SERVICE INFO – INA 0083

Διορθωτικά μέτρα για θορύβους στην περιοχή του ιμάντα αξεσουάρ σε Ford Transit

Μοντέλα: Ford Transit
Έτος κατασκευής: 2000 - 2007
Κινητήρας: 2.0 D
Κωδικός ανταλλακτικού: 535 0223 10

Εικόνα 1: Αλλάζοντας μια συμπαγή τροχαλία σε μία τροχαλία με κασάνια

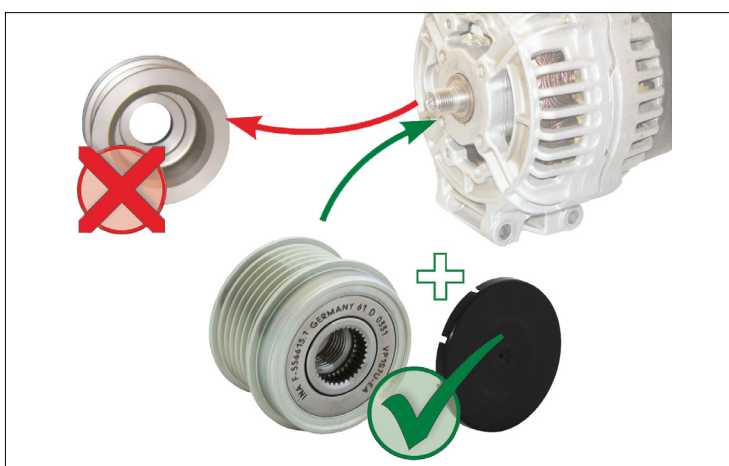
Λόγω των δυνατών, δυναμικών κινήσεων του ιμάντα πολύ – V, είναι πιθανό να παράγονται έντονοι θόρυβοι με συμπαγή τροχαλία δυναμό.

Σαν τεχνική λύση, η Schaeffler Automotive Aftermarket προσφέρει μια τροχαλία δυναμό με κασάνια OAP για αυτά τα αυτοκίνητα. Αυτό μειώνει τα δυναμικά φορτία στον ιμάντα αξεσουάρ, και αποτρέποντας έτσι το θόρυβο.

Εικόνα 2: Κατά την τοποθέτηση της τροχαλίας δυναμό με κασάνια σε ένα δυναμό Bosch, πρέπει να χρησιμοποιείται ένας αποστάτης με πλάτος 1.4 mm!

Η Schaeffler Automotive Aftermarket συνιστά την μετασκευή των αυτοκινήτων που επηρεάζονται με μια τροχαλία δυναμό με κασάνια 535 0223 10.
